Dotyczy: trybu podstawowego na: „Budowa hali warsztatowej”.

ZAWIADOMIENIE

Zamawiający na podstawie art. 284 ust. 2 ustawy Prawo zamówień publicznych (Dz. U. z 2024 r. poz. 1320 ze zm.) udziela wyjaśnień na zadane pytania dotyczące treści SWZ:

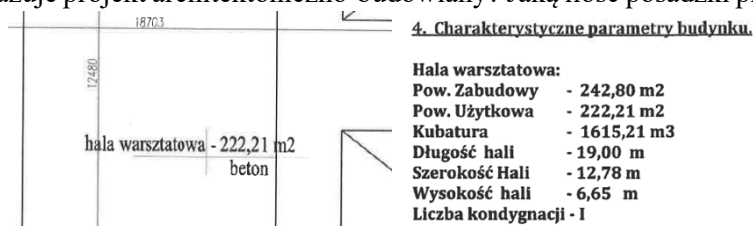
Proszę o wyjaśnienie słuszności przyjęcia w przedmiarze robót dla działu „Podłogi i posadzki” 168,42 m² powierzchni projektowanej posadzki, skoro powierzchnia użytkowa projektowanej hali to 222,21 m². Jaka ilość powierzchni posadzki jest właściwa 168,42 m² jak wskazuje przedmiar robót, czy 222,21 m² jak wskazuje projekt architektoniczno-budowlany? Jaką ilość posadzki przyjąć do oferty?

W związku z powyższym zgodnie z projektem poz. 28 przedmiaru robót winna wskazywać ilość 222,21x0,15=33,332 m³, poz. 29 przedmiaru winna wskazywać ilość 222,21 m², poz. 30 przedmiaru robót winna wskazywać ilość 222,21x0,20=44,442 m³.

Należy przyjąć powierzchnię posadzki 222,15 m². W załączeniu skorygowany przedmiar robót.

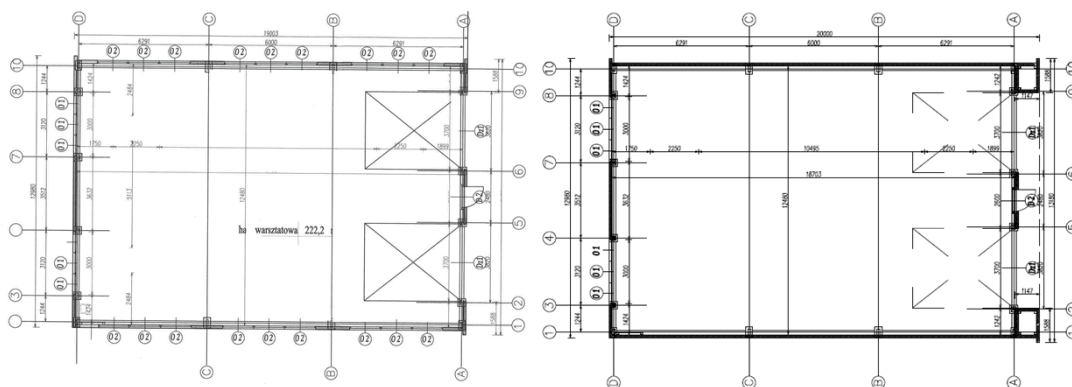
Rzut przyziemia PAB (projekt architektoniczno-budowlany) oraz PT (projekt techniczny) ewidentnie różnią się elewacją w osi A. W PT zaprojektowano dodatkowe elementy ozdobne z płyty w osiach A-1 i A-2 oraz A-9 i A10. Natomiast w PAB takie rozwiązanie nie występuje. Które rozwiązanie techniczne jest właściwe dla prowadzonego postępowania przetargowego? Które rozwiązanie jest właściwe? Dla dodatkowych elementów ozdobnych elewacji niezbędna jest dodatkowa konstrukcja stalowa oraz dodatkowa płyta warstwowa.

Należy wykonać zgodnie z projektem PAB - bez elementów ozdobnych.

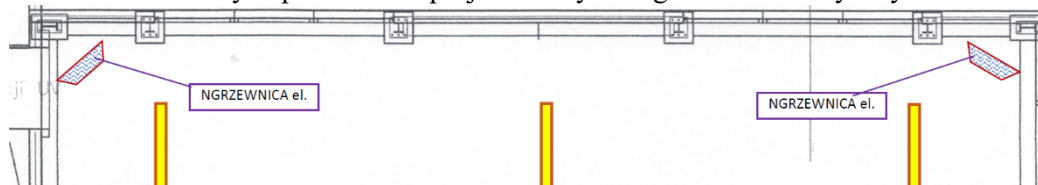
Proszę o wskazanie minimalnych parametrów projektowanych nagrzewnic elektrycznych.

Nagrzewnice wiszące elektryczne o mocy grzewczej od 5,3 kW do 10,8 kW lub podobne o nie gorszych parametrach.

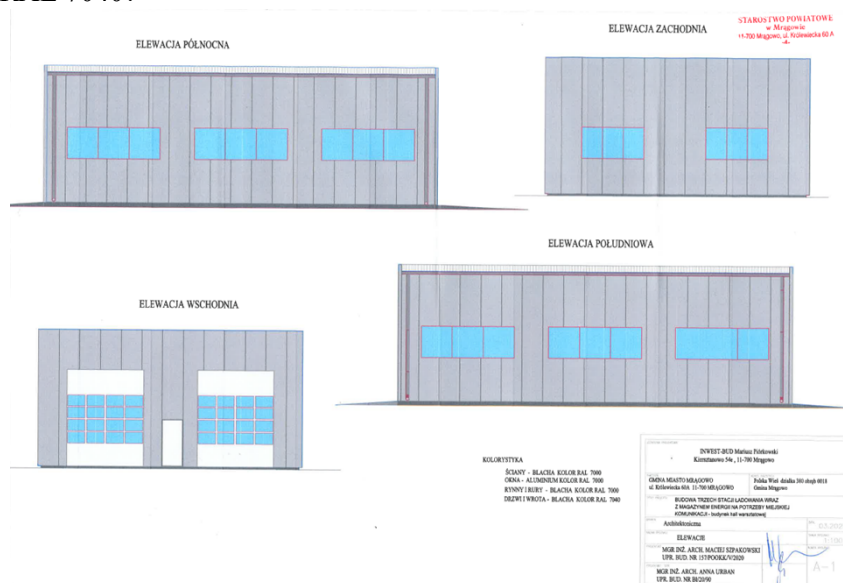
Projekt techniczny oraz przedmiar robót nie zawiera konstrukcji stalowej ryglowej do pionowego montażu płyt warstwowych. Przedmiar robót uwzględnia zaledwie 6 399,218 kg wykonania i montażu konstrukcji stalowej, co przy uwzględnieniu pionowego układu płyt warstwowych ilość konstrukcji stalowej jest niewystarczająca do montażu. Dla układu płyt w pionie należy uwzględnić łącznie ok. 8000 kg. Czy Zamawiający dopuszcza montaż płyt w układzie poziomym oraz w kolorystyce bardziej dostępnej RAL 7040?

Należy przyjąć kolor RAL 9007, należy zachować pionowy układ płyt. Ilość konstrukcji należy przyjąć zgodnie z projektem budowlanym.
